**Verslag huishoudelijke elektrische installatie op laagspanning en zeer lage spanning****Algemeen:**

| Referentie: <b>006-20260807-02</b> | Datum controle: <b>07/08/2026</b> |

| Adres installatie: <b>Winkelomseheide 25, 2440 - Geel</b> | Nummer teller(s): <b>1sag1105506285</b>                                                                                                                                                     |

| <input checked="" type="checkbox"/> 8.4.2 (Controlebezoek van een oude installatie bij verkoop)                                               |

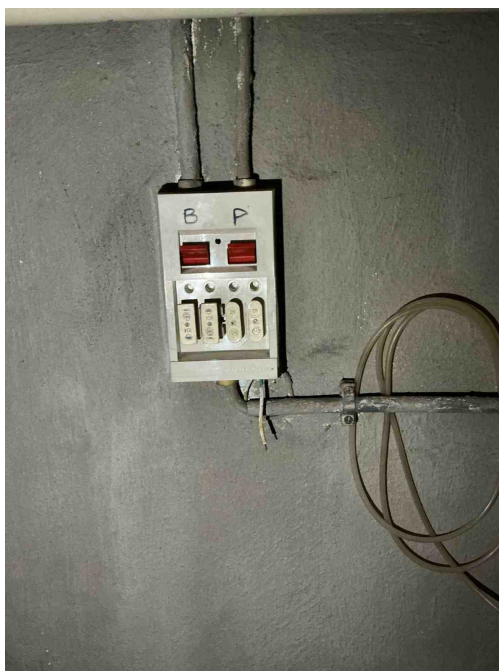
**C21** - Het gebruik van geleiders van het type VOB, zonder bijkomende afscherming is niet toegestaan (Boek 1: 5.2.9.6).  
*Opmerking: O.a. boven bord1*

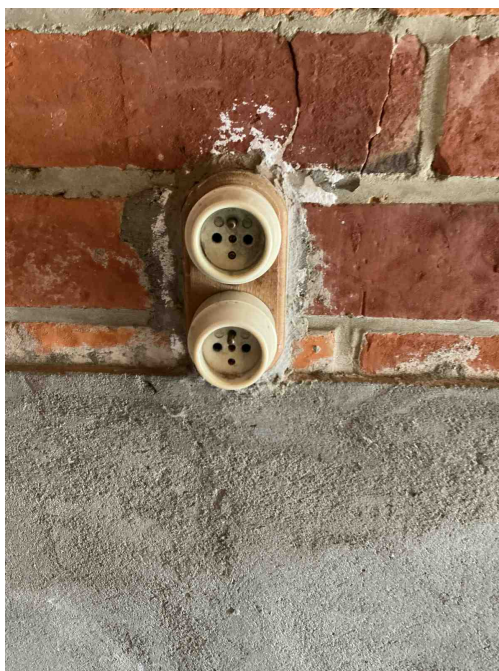
**B04** - De aanduiding van de kringen, klemmen en/of schakelapparatuur ontbreekt, is onjuist of is onvolledig (Boek 1: 3.1.3.1/5.1.6.1).

*Opmerking: O.a. bord1 en bord2*

**B17** - De voedingsspanning is niet op elk bord vermeld (Boek 1: 3.1.3.3).

*Opmerking: O.a. bord1 en bord2*

**D05** - Er is geen ondergeschikte differentieelstroominrichting van maximum 30 mA geplaatst voor de beveiliging van de ruimte(n) die een badkuip en/of douche bevatten (Boek 1: 4.2.4.3).

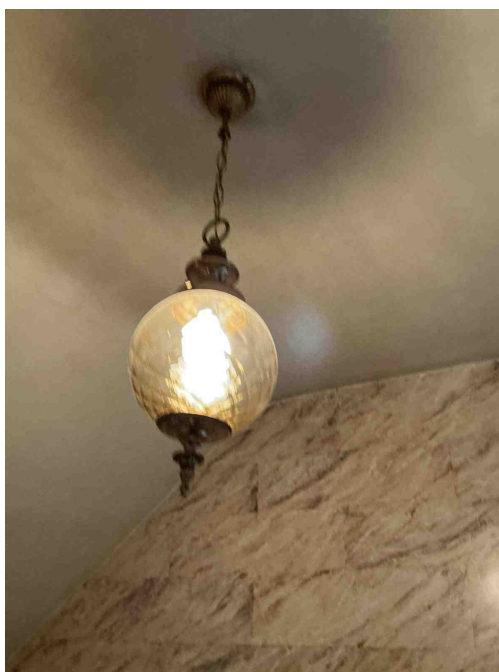
**T11** - De contactdozen waarvan de toegekende stroomsterkte maximaal 16A en de toegekende spanning maximaal 250V bedraagt en niet bedoeld zijn voor de voeding van een of meerdere verbruikstoestellen voor een specifiek doel en niet geplaatst zijn in of op schakel- en verdeelborden, beschikken niet of IPXX-D (incl. gemeenschappelijke delen residentieel geheel) (Boek 1: 4.2.2.3/5.3.5.2).

*Opmerking: O.a. garage, keuken, badkamer*

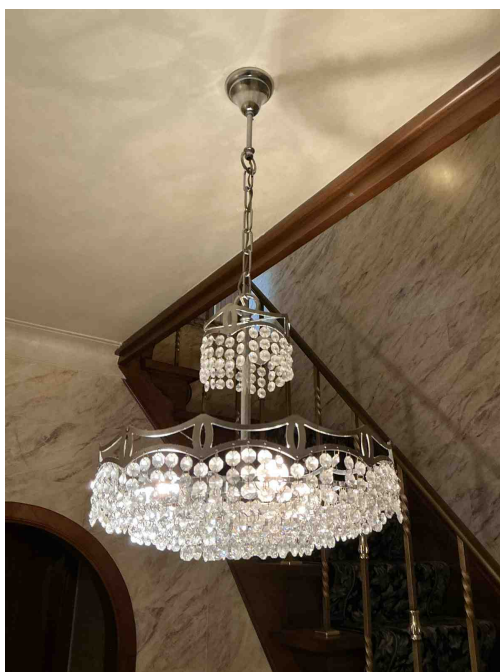
Toestellen klasse 00 en 01 zijn verboden.  
*Opmerking: O.a. woonkamer, inkom, overloop*

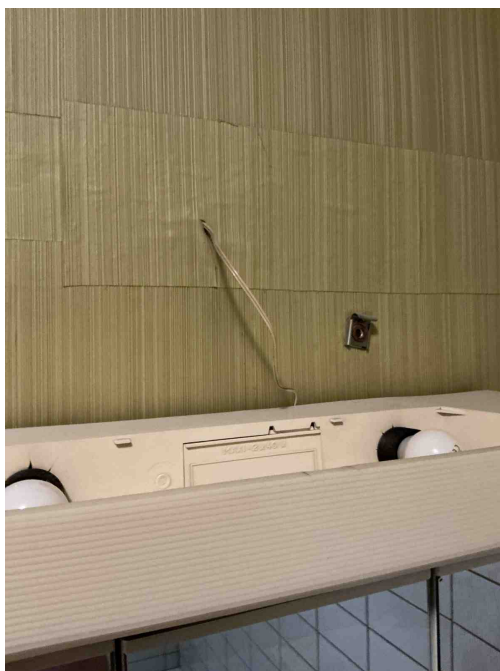
Toestellen klasse 00 en 01 zijn verboden.  
*Opmerking: O.a. woonkamer, inkom, overloop*

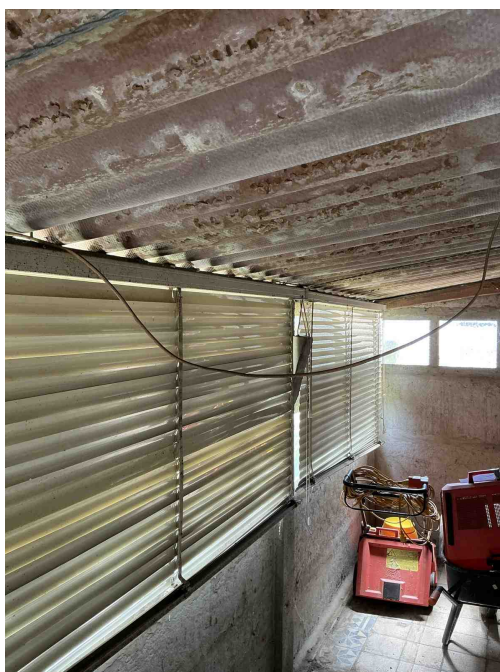
**C27** - Het gebruik van geleiders van het type VTLMb (côte-à-côte) is niet toegestaan (Boek 1: 1.4.2.1).  
*Opmerking: O.a. badkamer*
